1 : 仰角 5 度の検証

2：仰角 10 度までとは

3：メインビームの拡がりとスキャン回数・時間

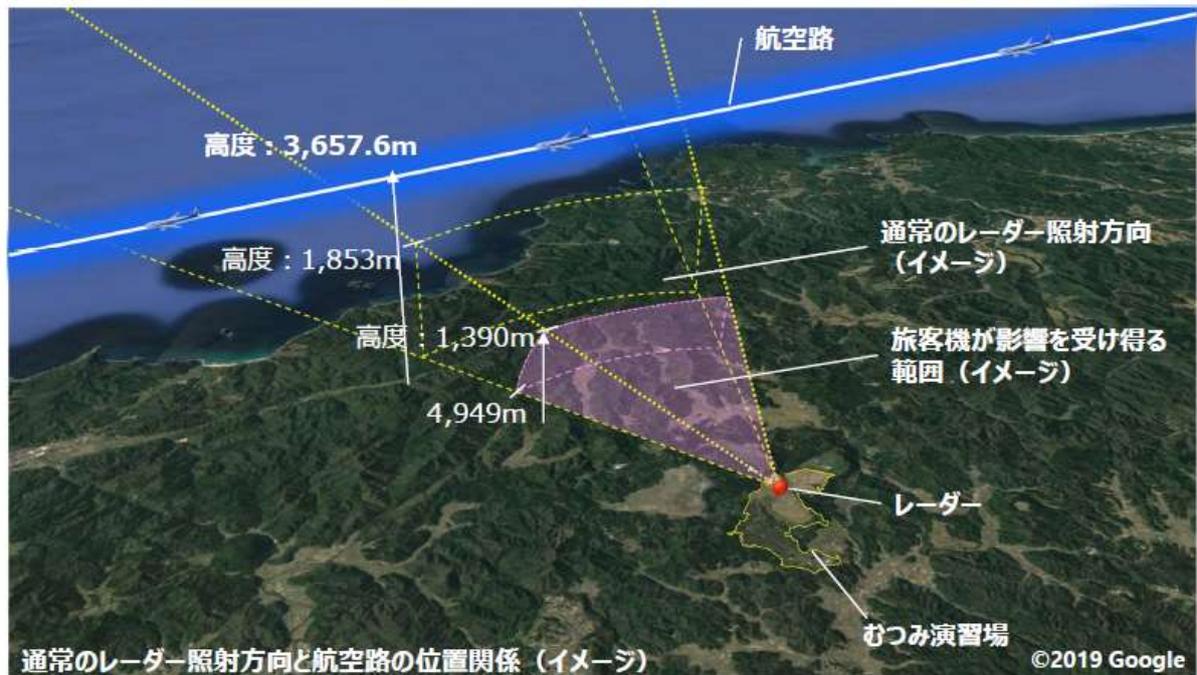
一方、5 月 28 日の調査結果資料では 25 ページに「通常のレーダー照射の範囲」の図を載せており 4,949m 離れたところでの高度は 1,390m であると仰角を示している。そこで

$$\sin \theta = \frac{1390}{4949}$$

より仰角を出すと、 $\theta = 16.3^\circ$ となり、防衛省担当者の発言に合わない。

ところで、p. 25 の図には航空路が高度 3,657.6m と記されている。この高度は 12,000 フィートであり、当然、海拔であろう。従って、レーダー照射範囲の高度も海拔とし、レーダーの位置を

$$\sin \theta = \frac{1390-530}{4949} = 0.17377$$

より、 $\theta = 10.0^\circ$ を得る。

次に、図の航空路の真下でレーダー電波は高度 1,853m というのであるから、この位置はレーダーサイトから 7619m 離れた地点であることが分かる。宇田郷と木与の中間点の海岸から 2.5km 内陸に入った山の上となり、図はかなり正確に描写していると言える。
